From: Kalev Raadla <kalev@maajavesi.ee>
Sent: 10 March 2023 12:55:04
To: Toomas Kivisto
Cc:
Subject: Tootsi tuulepargi kuivendusprojekt

Saadan võrreldes 2016 aasta projektiga käesoleva projekti muudatuste sisu.

Muudatuste asendiplaan

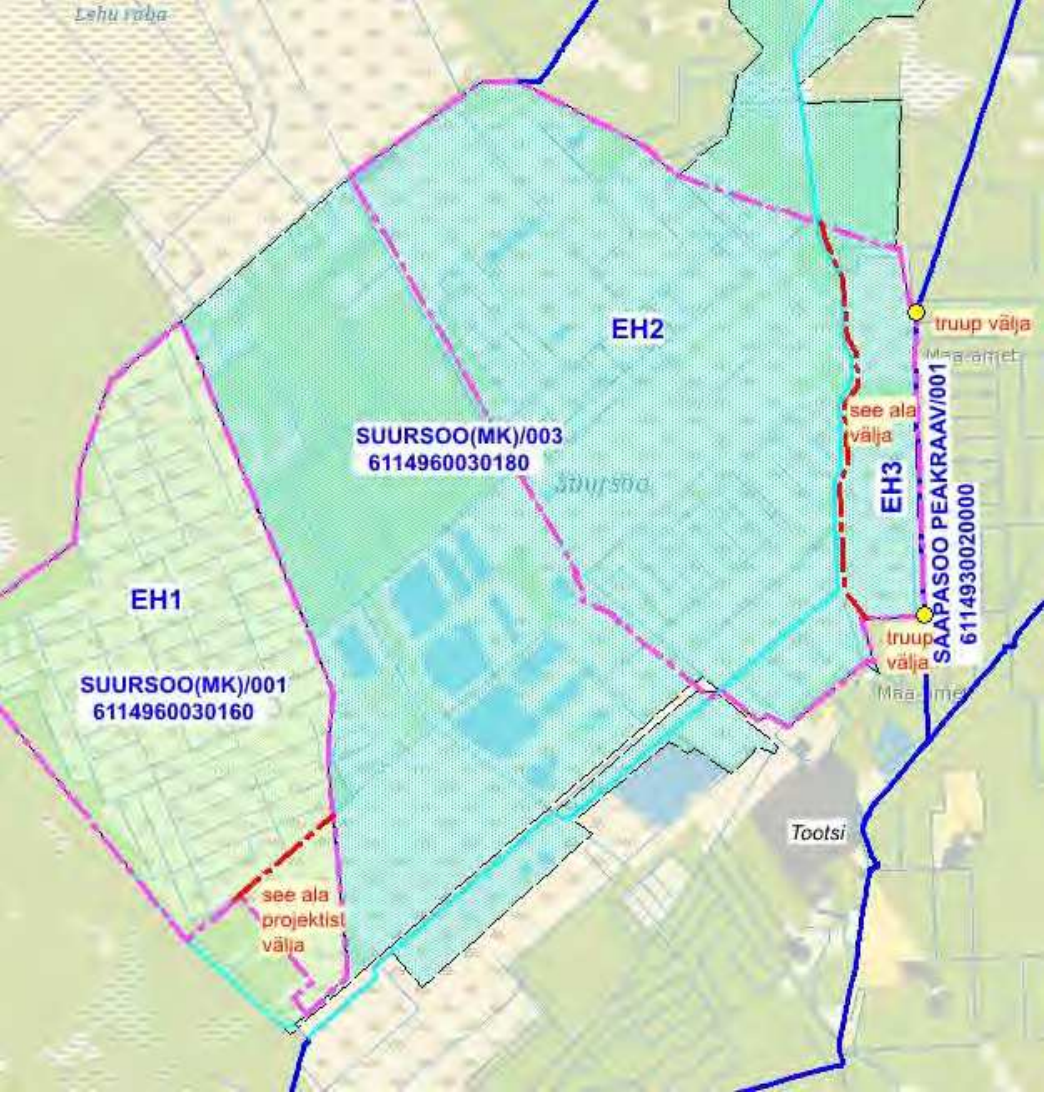
Käesoleva projekti kuivendusvõrgu plaaniline lahendus vastab 2016. aastal koostatud projektile järgmiste muudatustega:

- Saapasoo peakraavil (611493002000/001) töid ei ole ette nähtud teha kuna 2016.a projektis ette nähtud kahe truubi rekonstrueerimine on juba teostatud teise projekti koosseisus (RMK Vändra metskonna Külatee, Viluvere-Tootsi tee ja Saapasoo teerekonstrueerimise projekt, OÜ Hetver, töö nr 14-15, 2015. a);

- EH1 kraavi 200 ja vana raudteetammi vahelisel alal vana projekti koosseisus olevad kraavid on projekti mahtudest välja võetud vastavalt Keskkonnaameti soovitustele (kraavid 100,101,102);

- EH2 planeeritava päikesepargi ala (*Vändra metskond 106, katastritunnus 92901:001:0264, metsakvartal HA333*) on projektalast välja jäetud, selle ala kuivendus lahendatakse päikesepargi projektiga;

- Vastavalt PTA ettekirjutusele muudeti ka eesvoolude nimekirjas olevaid kraave - Jäeti ainult need kraavid, mis on praegu registris (K-1 ja Marjassaare kr).

- 2016 a projektis olid eesvoolud ka Are jõgi, kraavid 200, K-2, K-3- need pandi reguleeriva võrgu nimekirja.

Muutusi ka rekonstrueeritavad pindalad kuna välja sai võetud päikesepargi ala ja kr 200 ja vana raudteetammi vaheline ala (vt allolev plaan).
